Verbandsgemeinde Gerolstein

Flächennutzungsplan-Teilfortschreibung Windenergie – Stellungnahmen aus der Beteiligung der Behörden und sonstigen Träger öffentlicher Belange gem. § 4 (2) BauGB sowie aus der Beteiligung der Nachbargemeinden gem. § 2 (2) BauGB

Abb. 1: Windenergieplanungen um Freihaltbereich 2015

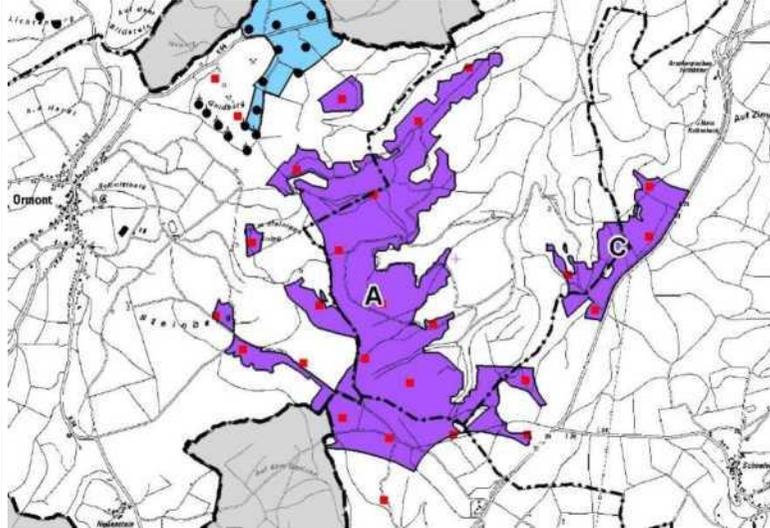
befinden sich in unmittelbarer Nähe der Grünbrücke Stadtkyll/Schönfeld. Zu den Erweiterungsflächen gehören auch Flächen die bei der Einrichtung des Windparks wegen der Nähe zur Grünbrücke und Bedeutung als Anwanderkorridor ausgespart wurden¹. Mit dem Anwanderkorridor sollte der Kernlebensraum der Wildkatze in der Schneifel mit dem Kernlebensraum im Duppacher Rücken verbunden werden. Dabei stellt die Grünbrücke über die B51 das entscheidende Verbindungsstück dar. Von den ursprünglichen Erweiterungsplanungen des Windparks wären der seinerzeit definierte 400 m Freihaltbereich und der 850 m Freihaltetrichter der Grünbrücke betroffen.

Das VG Gerolstein hat im Rahmen der Aufstellung ihres Flächennutzungsplanes Teilbereich Windkraft inzwischen vorgesehen, den 850 m Freihaltetrichter zu der Grünbrücke an der B51 bei Stadtkyll-Schönfeld entfallen zu lassen, um dort die Errichtung von WEA zuzulassen. Der 2015 als Kompromiss mit allen Verfahrensbeteiligten (LBM, Wildkatzenexperten, Jägerschaft, Naturschutzbehörde, Rotwildhegegemeinschaft und Naturschutzverbände) gefundene Freihaltekorridor, der die Zuwanderung störungsempfindlicher Arten aus Richtung Kalkerbachtal erlaubt, wird in seinem Bestand in Frage gestellt.

Abb. 2: Habitataignungskarte Wildkatze

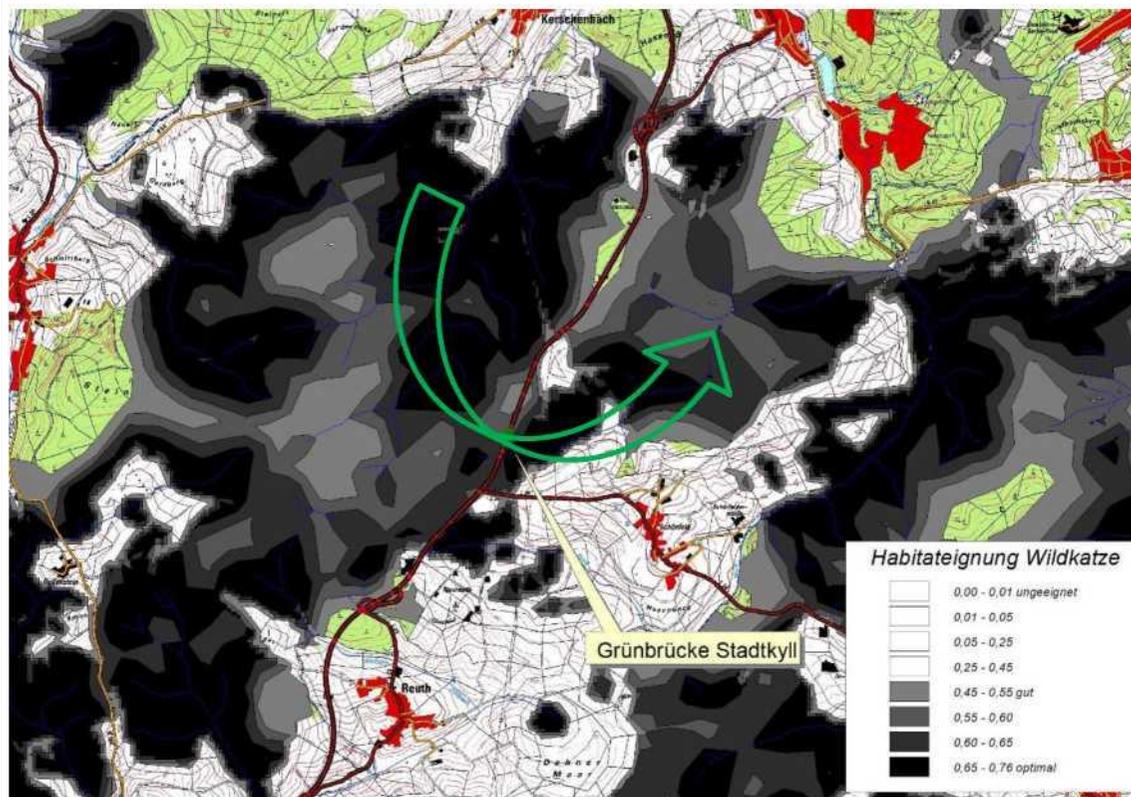
hirsch sind Zielarten der Grünbrücke. Die Wälder um Stadtkyll sind Kernzone der Wildkatzenverbreitung in Rheinland-Pfalz. Reproduktion im Bereich der Grünbrücke ist nachgewiesen. Der Wald in dem die Grünbrücke liegt, weist eine der höchsten Rotwilddichten von Rheinland-Pfalz auf (>100 Tiere auf 1.000 ha). Daher sind die Bedürfnisse von Wildkatze und Rothirsch in besonderen Maße zu berücksichtigen.

Mit Hilfe eines international anerkannten und publizierten Habitatmodells (KLAR et al. 2008) lässt sich die Eignung der Lebensräume ermitteln. Die Waldgebiete im Umfeld der Grünbrücke weisen eine gute Habitataignung auf (Eignungsklassen 0,45-0,76 nach KLAR et al. 2008). In Abb. 2 sind die Flächen besonders hoher Habitataignung in Schwarz dargestellt. Der grüne Pfeil soll die freizuhaltende Verbundachse symbolisieren.

Abb. 3 Erforderlicher Freihaltebereich Grünbrücke Stadtkyll

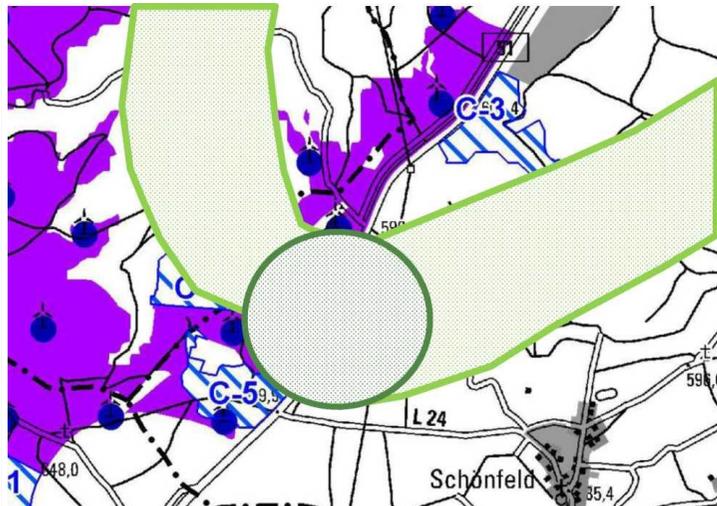
Grünbrücken können nur an den landesweit bedeutsamsten Biotopverbundachsen gebaut werden. Der Standort bei Stadtkyll ist der Analyse des LBM zufolge ein landesweit prioritär bedeutsamer Wiedervernetzungsabschnitt (HERRMANN & WILD 2020). Der seinerzeit festgelegte Freihaltebereich von 400 m und der Freihaltetrichter von 850 m erklärt sich daraus, dass es sich bei einer Grünbrücke nicht um einen Bereich handelt, in dem bestimmte Tierarten punktuell vorkommen und bei dem deshalb ein Radius um das Bauwerk freigehalten werden soll. Vielmehr dient eine Grünbrücke dem Individuenaustausch über die Straße hinweg. Insofern ist es zu kurz gegriffen nur den erforderlichen Standard-Störbereich wie bei Windenergieanlagen im Wald freizuhalten, sondern es muss die Funktion als Korridor berücksichtigt werden. Auch für Photovoltaikanlagen an Straßen werden solche Korridore bis 900 m entfernt erforderlich (Peter et al. 2024).

Die Festlegung muss in solchen besonderen Fällen auf der Basis der spezifischen Habitatsituation im Einzelfall erfolgen. Da die Bachtäler als besonders wichtige Leitstrukturen für die Wildkatze dienen muss der Korridor vom Kalkerbachtal im Westen zum Selbach im Osten der Grünbrücke frei von Windenergieanlagen bleiben. Dies gilt insbesondere für Erschließungsstraßen, die für die Windräder ausgebaut werden sollen.
